INSTITUTO NACIONAL DE VÍAS **PROCESO MISIONAL EJECUCIÓN DE PROYECTOS DE INFRAESTRUCTURA DE TRANSPORTE** **MANUAL DE INTERVENTORÍA OBRA PÚBLICA** **LISTA DE CHEQUEO INFORME MENSUAL DE INTERVENTORÍA**	CÓDIGO	MEPI-MN1-IN-15-FR-1
		VERSIÓN	1
		PÁGINA

Contrato de Obra No. 0159-2023
LP-006-2023
LP-MSBV-008-2023

Interventoría: CONSORCIO INGECON-INCO

INFORME MENSUAL No. 2

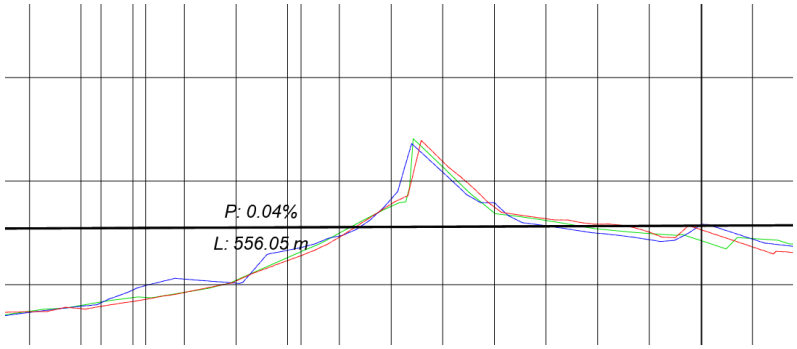
Algunas de las curvas no cumplen con los parámetros mínimos de diseño y presentan longitudes inferiores a los 2 segundos de la velocidad de diseño.

Se presentan transiciones inadecuadas del peralte, y sobreposición o solapamientos en la transición.

Existen tramos con pendientes longitudinales inferiores al mínimo reglamentado en los parámetros de diseño y el manual de drenajes para carreteras del INVIAS 0.3%; como se puede apreciar en la siguiente imagen, la pendiente longitudinal es del 0.04%, lo cual no cumple con la norma y dificulta el manejo de la escorrentía en las cunetas longitudinales.

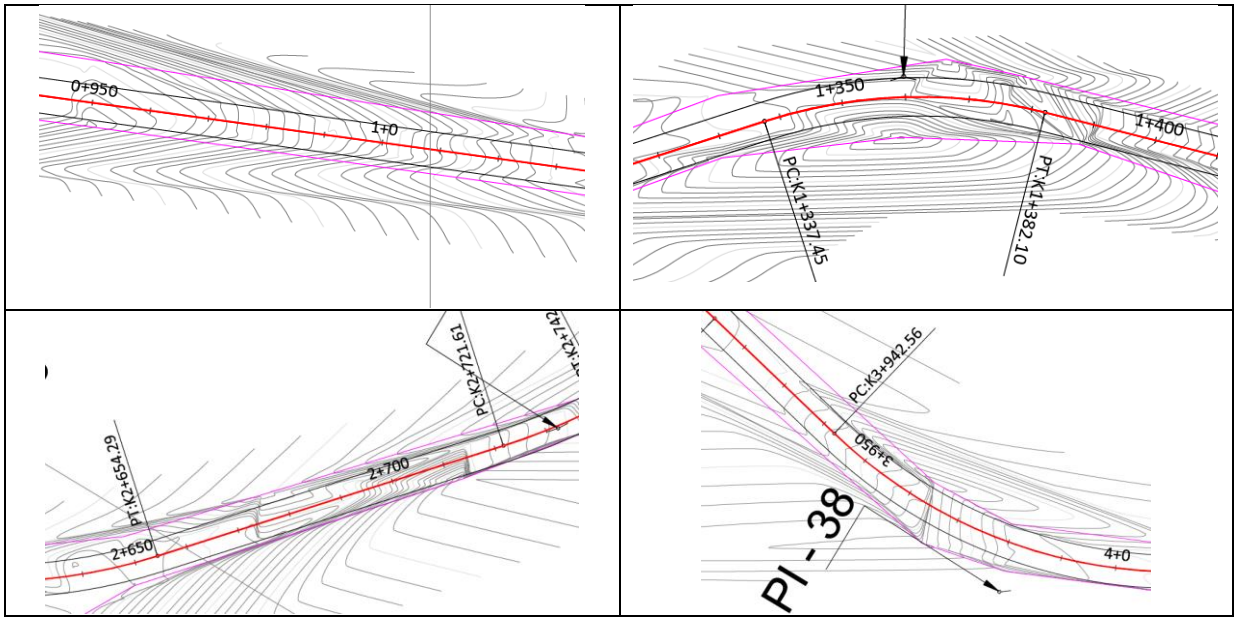
Se identifican además inconsistencias en la topografía, el perfil longitudinal de la vía existente y las curvas de nivel no están representando adecuadamente la realidad del terreno; por lo anterior debe corregirse todo el modelo topográfico empleado en el diseño.

No se presentaron carteras de alineamiento horizontal, alineamiento vertical, replanteo, chaflanes, movimiento de tierras, análisis de visibilidad.

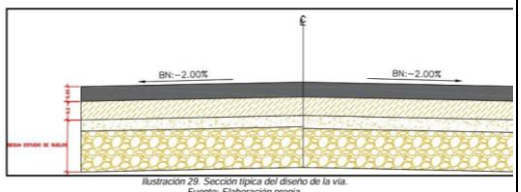
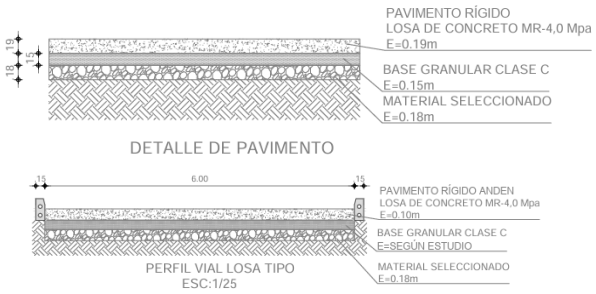
Se evidencian inconsciencias entre la estructura de pavimento definida en el informe y los planos de detalles constructivos

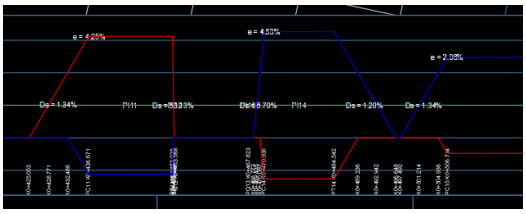
Debe corregirse el alineamiento en el sector de los PQ 12 y 13, se están generando quiebres inadecuados, que nos son aceptados ni sustentables geométricamente, No hay tangencia con la curva horizontal, por lo que es necesario reformular el alineamiento del sector en función de la obra existente.

La geometría proyectada, se sale en muchos sectores de las cercas existentes, generando afectación predial, vemos que es posible replantear la geometría empleando curvas de radios compuestos y corrigiendo algunas tangentes para minimizar dicha afectación; así se tendrán mejoras considerables en el alineamiento que se verán reflejadas en el aumento de la seguridad vial del corredor.

Los diagramas de peralte presentan transiciones inadecuadas con pendientes relativas no construibles, que afectarán la seguridad de los usuarios. Es necesario reformular todas las transiciones del peralte.
